**Avis délibéré de la mission régionale d'autorité
environnementale sur le remplacement du télésiège de Lac
Intrets - Station d'Avoriaz porté par la société d'exploitation des
remontées mécaniques de Morzine Avoriaz sur la commune de
Morzine (74)**

Avis n° 2022-ARA-AP-1331

Avis délibéré le 26 avril 2022

Figure 3: Carte des aléas sur le site du projet (source : dossier)

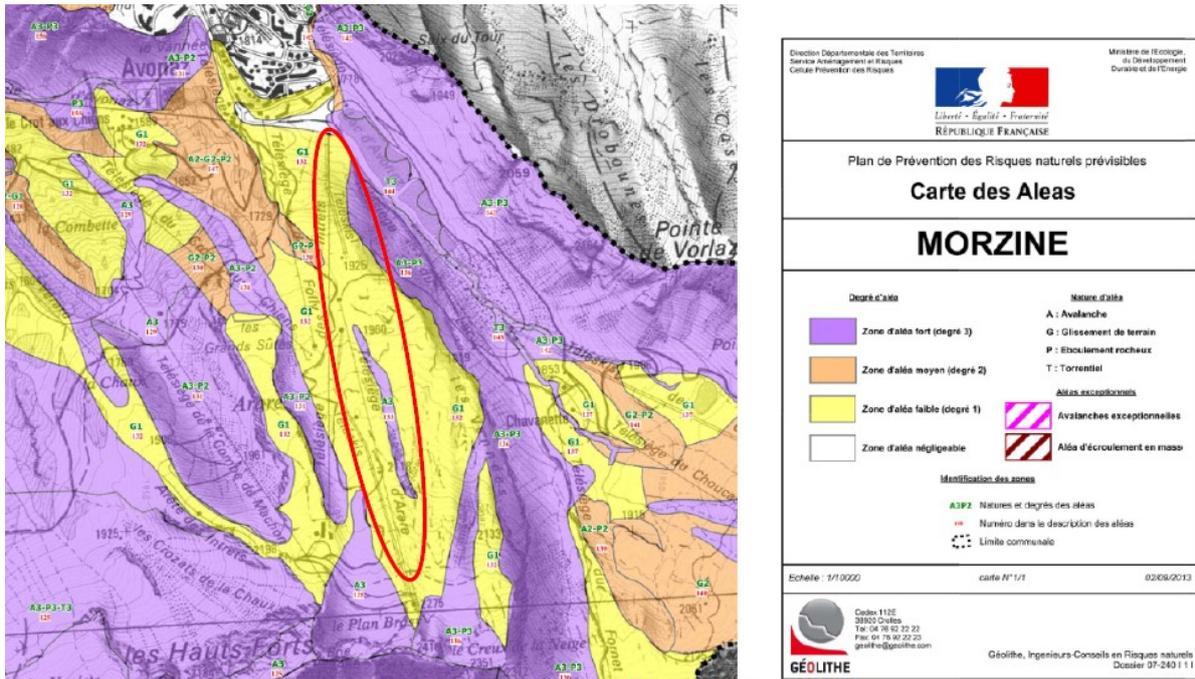
Une zone à risque fort de « chutes de bloc » est identifiée au-dessus de la gare amont projetée.

L'autorité environnementale recommande de consolider la justification du choix d'implantation de la gare amont et du tracé vis-à-vis des différentes zones de risques naturels à éviter.
